MEMOIRE EN REPONSE

**A L'AVIS DE LA MRAE EN DATE DU 23 DECEMBRE 2022 N°PDL-2022-6528
RELATIF AU PROJET DE REQUALIFICATION DE LA ZONE D'ACTIVITE EIFFEL ET
A LA MISE EN COMPATIBILITE DU PLAN LOCAL D'URBANISME (PLU)
DE LA COMMUNE DE CRAON (53)**

Les cartes suivantes présentent le positionnement des différentes variantes par rapport aux enjeux environnementaux cités ci-dessus

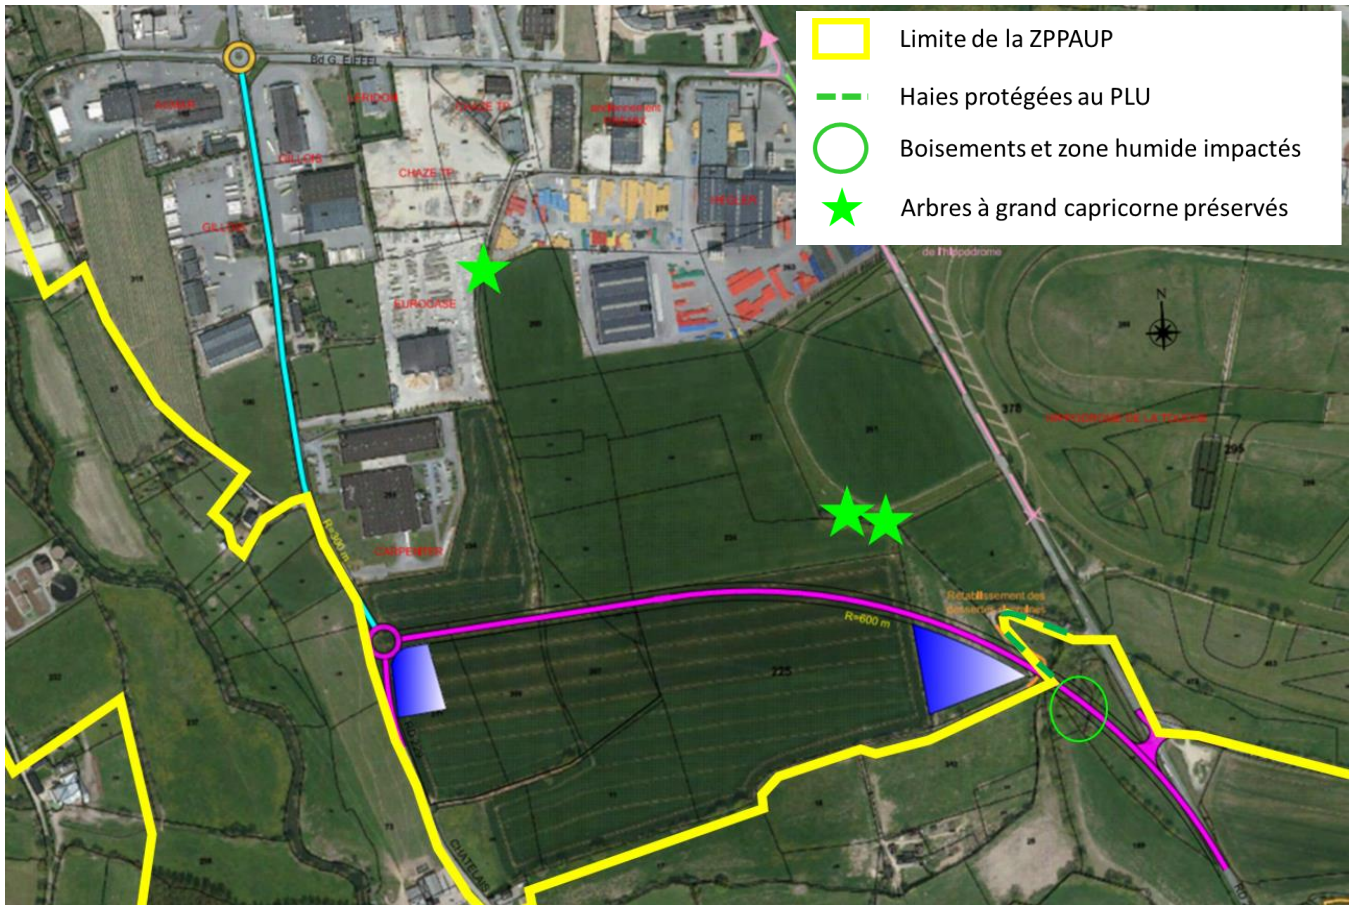
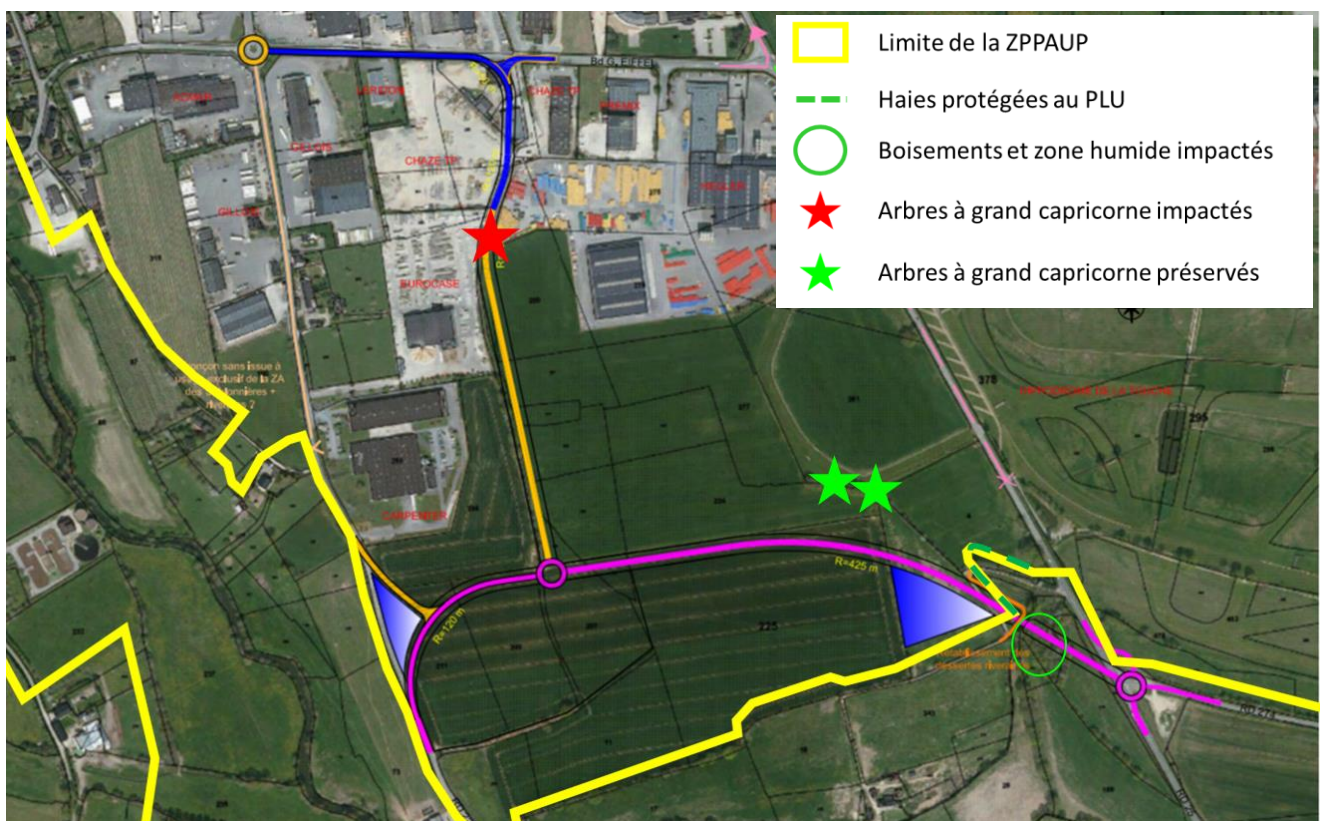
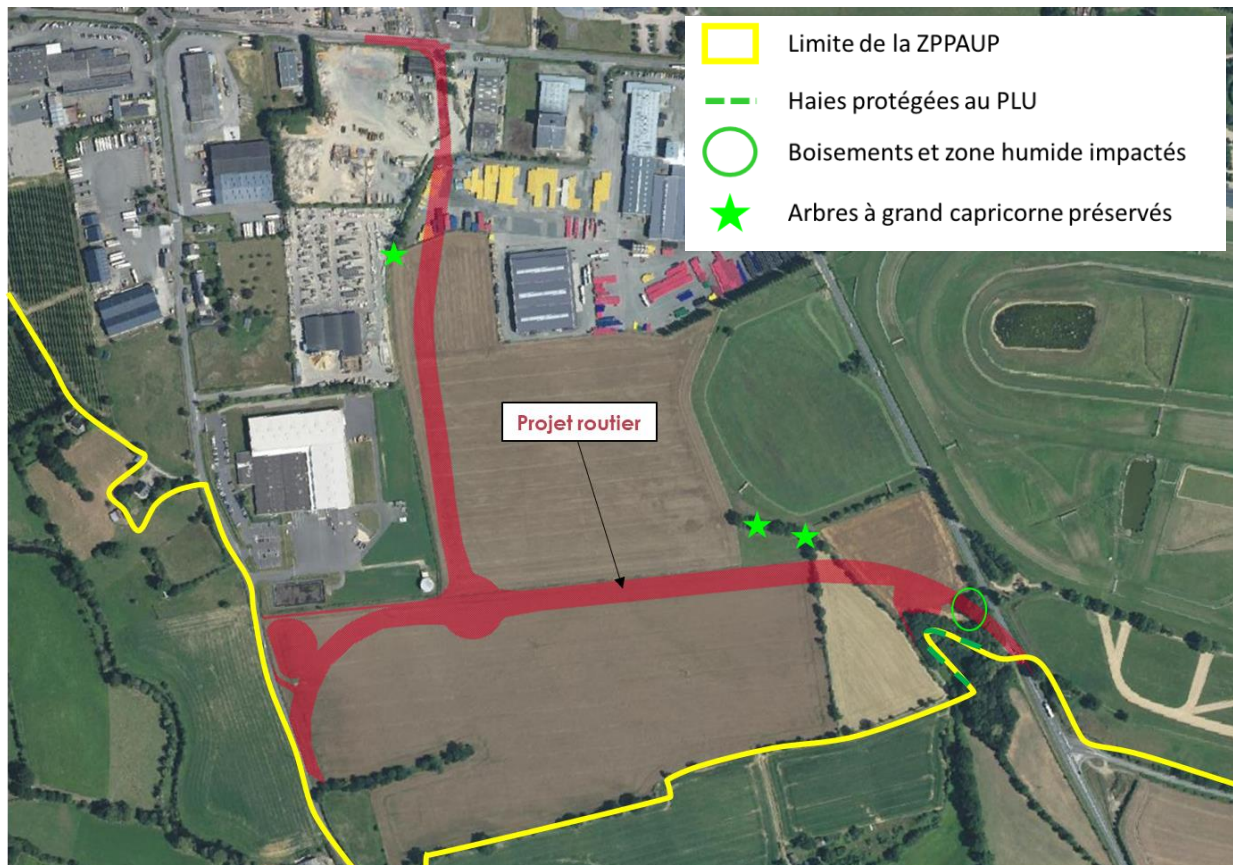
Les variantes routières proposées se limitent à extraire de la solution retenue la voirie traversant la zone d'activités jusqu'au boulevard Eiffel, conduisant à un recalibrage de la RD 229 amenée à supporter l'ensemble du trafic dévié de la RD 25. Plus largement, il est attendu une analyse de variantes de tracés (notamment de la voie de liaison RD 25-RD 229) permettant de justifier de la recherche de moindres impacts sur l'environnement et la santé, au regard des incidences identifiées sur les enjeux hiérarchisés par l'analyse de l'état initial de l'environnement.

La MRAe rappelle par ailleurs que l'absence de modification de l'état actuel des infrastructures routières ne constitue pas une solution de substitution ni une variante du projet, d'autant plus que la réalisation de la voie de liaison entre RD 25 et RD 229 crée les conditions de l'extension de la zone d'activités, puisqu'elle en permet la desserte.

Hors variante « 0 », l'étude d'impact fait référence à 2 scénarii et au scénario retenu.

Les deux premières variantes consistaient à caler le contournement sur l'emprise de l'emplacement réservé identifié au PLU situé en limite, dans le zonage du PLU, entre la zone agricole et la zone d'activités.

La différence entre les deux scénarii étant la création ou non d'une voie traversant la zone d'activités Eiffel. Dans la variante 2, cette voie avait été calée sur les limites parcellaires entre l'entreprise Hegler et Bonna Sabla.

Le 3^{ème} scénario a consisté à décaler, vers le nord, l'amorce du contournement depuis la RD 25, pour éviter le boisement présent dans ce secteur et d'empiéter sur la ZPPPAUP et à décaler la voie traversant la ZA légèrement vers l'est.

Concernant le contournement de la RD25, la variante 3 est clairement plus favorable d'un point de vue environnemental. En effet, cette variante permet d'éviter d'intercepter la ZPPAUP et les haies protégées au PLU pour leur valeur paysagère et/ou écologique.

Au regard des éléments cités précédemment, la variante 3 est la plus pertinente même si celle-ci génère des impacts sur une zone humide.

Concernant la voie traversant la ZA Eiffel existante, 3 variantes sont étudiées (absence de voie, voie calée sur les limites parcellaires ou voie décalée à l'est).

La variante consistant à ne pas réaliser cette voie a été écartée en raison des inconvénients qu'elle présente en termes de report de trafic et de desserte des entreprises actuelles. Parmi les deux variantes restantes, la variante 2 a été écartée en raison de la destruction d'un arbre à grand capricorne qu'elle pourrait générer.

- **Perceptions depuis la RD229 en arrivant de Craon**

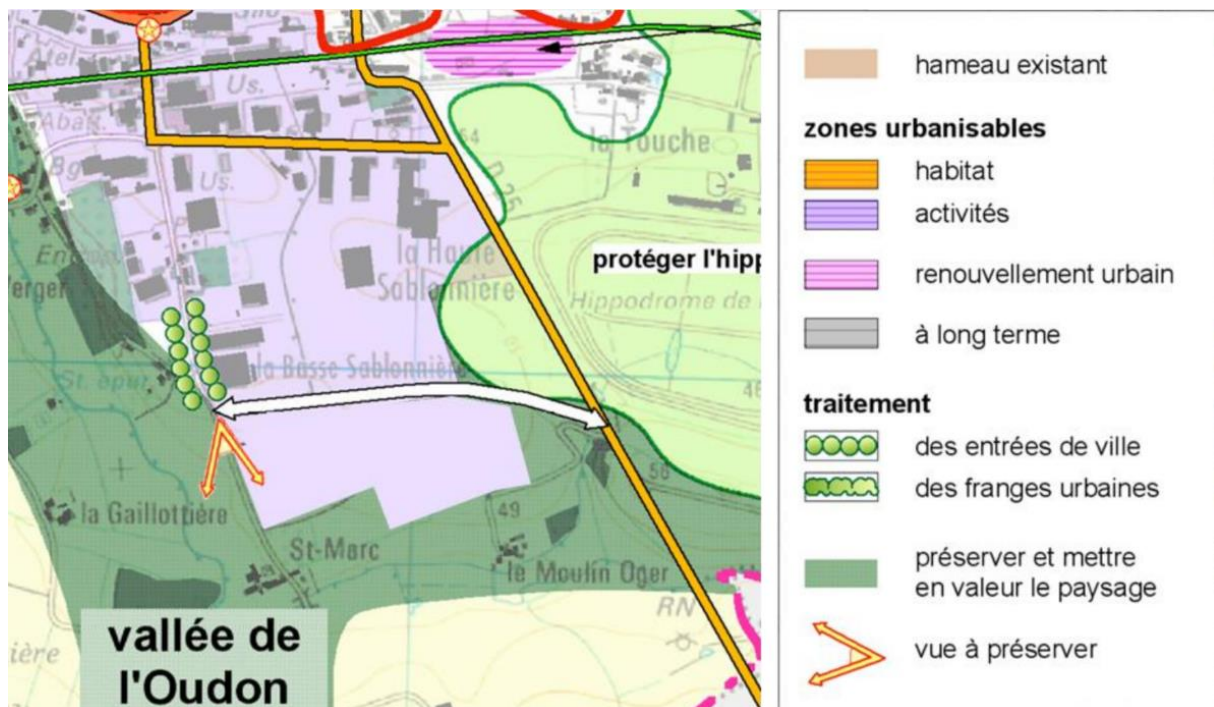
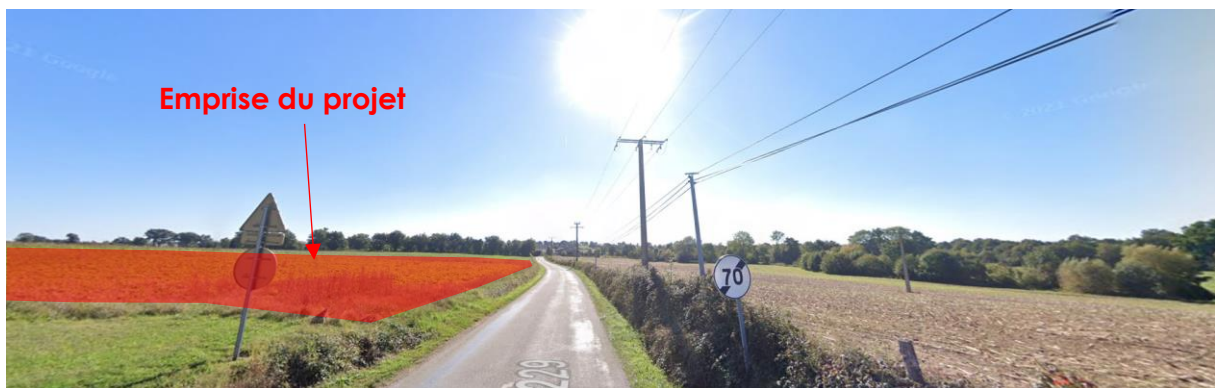
De manière plus ponctuelle, l'étude n'analyse pas si la création de la zone d'ouverture à l'urbanisation 1AUe sera de nature à altérer une vue vers le sud inscrite au PADD comme étant à préserver, depuis l'embranchement de la voie de liaison RD 25 – RD 229 sur la RD 229.

Au PADD du PLU de Craon, la vue à préserver est attachée à l'accroche visuelle à la vallée de l'Oudon. La mise en œuvre du projet ne remet pas en cause cette vue à préserver.

La RD 229 depuis Craon observe une pente générale vers le sud, ce qui rend le fond de vallée nettement visible. Du fait de la présence de la ZA Eiffel, la modification de la perception ne sera pas brutale puisque les aménagements viendront en prolongement des activités existantes.
